アイコー電子株式会社

AC アダプター仕様変更のご案内 (24W 品)

対象製品 : TW-12020U & TW-24010U の 2 機種

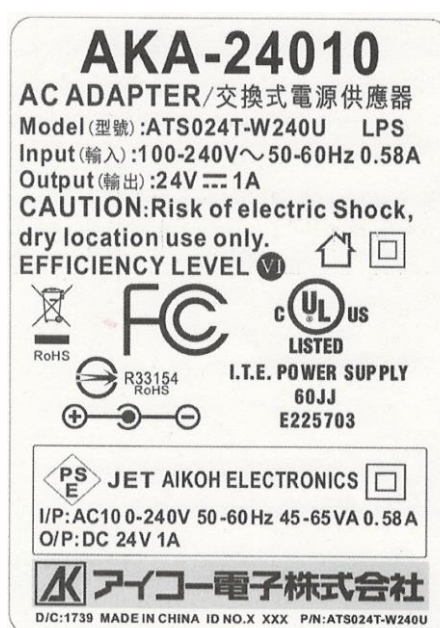
旧ラベル

新ラベル (暫定)

現行品	後継品
品番	TW-12020U	AKA-12020
出力	12V 2A	←
形状	72*34*52mm	←
効率	Level 5	Level 6
DC コード	1.8m	←
DC プラグ	5.5*2.1*9.5mm (ストレート型)	←
ノイズコア	有り	←
白箱	有り	←
価格	現行単価	←

現行品	後継品
品番	TW-24010U	AKA-24010
出力	24V 1A	←
形状	72*34*52mm	←
効率	Level 5	Level 6
DC コード	1.8m	←
DC プラグ	5.5*2.1*9.5mm (ストレート型)	←
ノイズコア	有り	←
白箱	有り	←
価格	現行単価	←

変更理由：現行品は効率 Level5 で既に製造メーカーからカタログ落ちし、
 効率の高い Level6 品に移行した為。

実施日：2018年4月1日より現行品が無くなり次第ランニングチェンジ
